Parecer Técnico SEMAD/SUPRAM CENTRAL-DRRA nº. 13/2020

Parecer Técnico de Licença Ambiental Simplificada (RAS) nº 54/2020**Processo SLA nº 07/2020**

Processo SEI:1370.01.0012231/2020-30	SITUAÇÃO: Sugestão pelo deferimento		
EMPREENDEDOR:	Monte Santo Participações e Empreendimentos Ltda	CNPJ:	02.433.912/0001-82
EMPREENDIMENTO:	Cemitério Parque Monte Santo	CNPJ:	02.433.912/0001-82
MUNICÍPIO:	Ribeirão das Neves	ZONA:	Rural

Figura 01: Detalhe dos métodos construtivos dos jazigos no empreendimento.

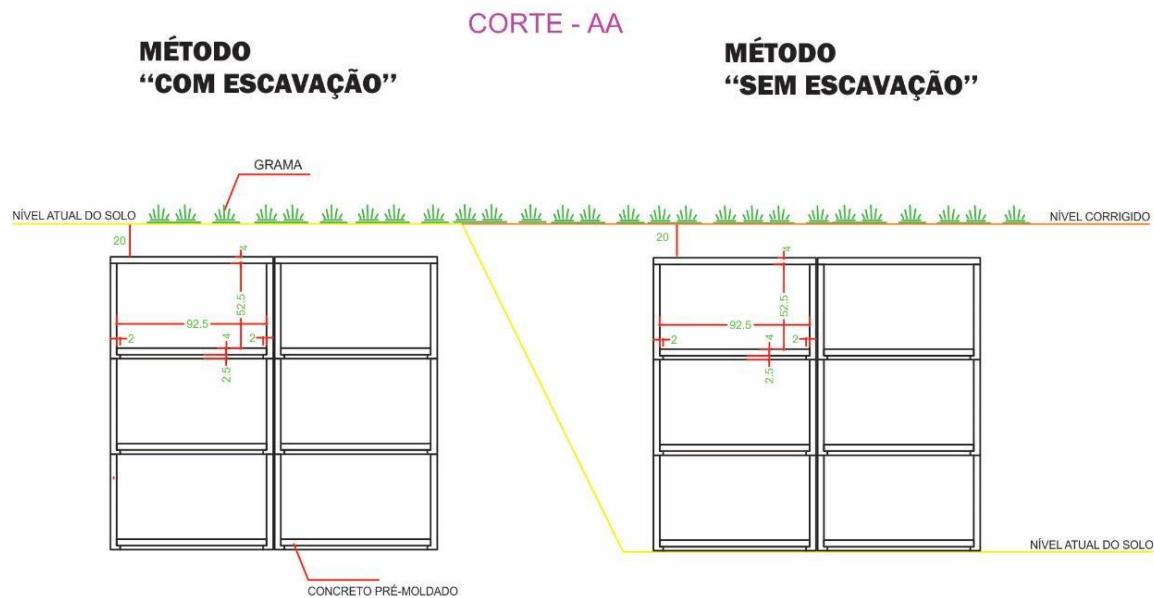
Dois métodos construtivos serão utilizados na montagem dos jazigos, sendo estes “com escavação” e “sem escavação”. A combinação de ambos os métodos visa a uniformização futura da paisagem com a utilização da escavação em pontos altos do terreno, onde não há lençol subterrâneo, e utilização do método “sem escavação” em áreas em pontos baixos do terreno e onde houver lençol subterrâneo detectado a menos de 5,0 metros do solo.

No método “com escavação”, valas de até dois metros de profundidade são escavadas do terreno atual para montagem dos jazigos com as placas de concreto endurecido. Uma vez montados, as unidades são novamente cobertas com terra e grama retirados do terreno durante a escavação.

No método “sem escavação”, apenas a cobertura de grama é tirada do solo anteriormente à montagem dos jazigos. Uma vez encerrada a montagem, uma cobertura de terra (geralmente retirada das áreas escavadas) é colocada por cima dos novos lóculos e recoberta da grama retirada no início da operação.

Na prática, o resultado da combinação destes métodos é nunca ter que escavar além do estado atual do terreno onde há a detecção de lençol freático – ainda que o terreno, mesmo se escavado, permita a manutenção de distâncias seguras quanto ao lençol.

Imagem 01: Área diretamente afetada (ADA) do empreendimento com presença de curso de água em seu entorno.

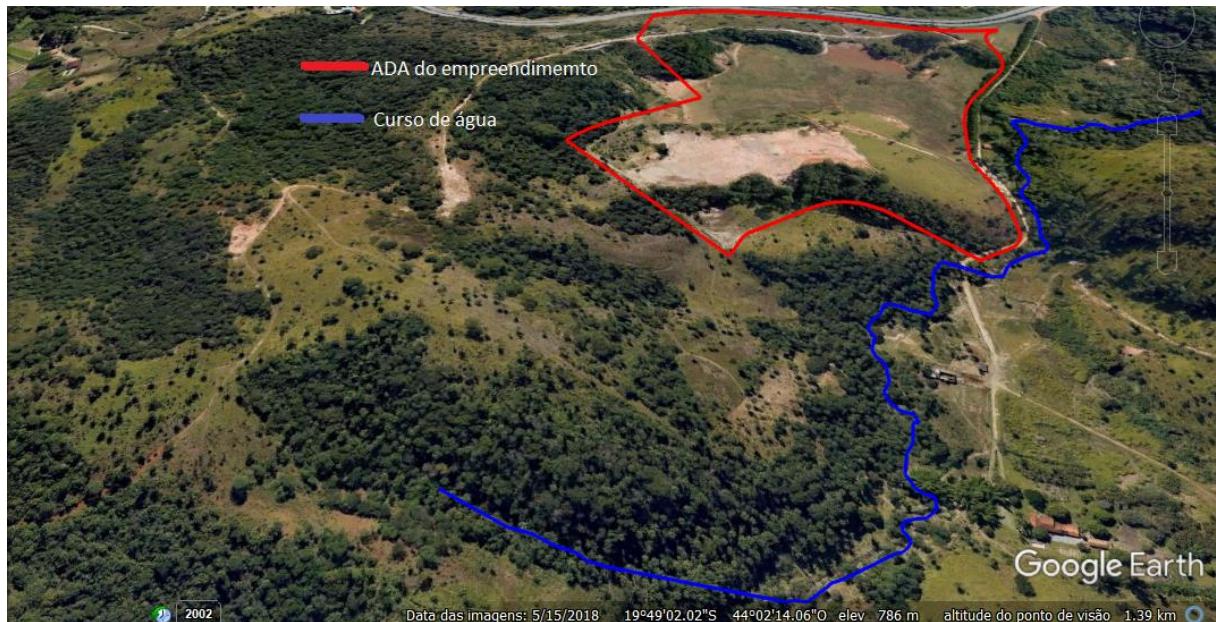
Quanto ao item I, cabe informar que, de acordo com arquivos digitais (em KML) apresentados pelo empreendedor nos autos deste processo, e conforme imagem a abaixo, há um curso de água passando próximo aos limites do empreendimento.

Quanto a este fato, foi informado que o Cemitério Parque Monte Santo (e todo seu terreno) não está em área de manancial para abastecimento humano. Logo, não está sujeito às exigências do parágrafo primeiro do artigo 5º. Quanto à drenagem, foi informado que o
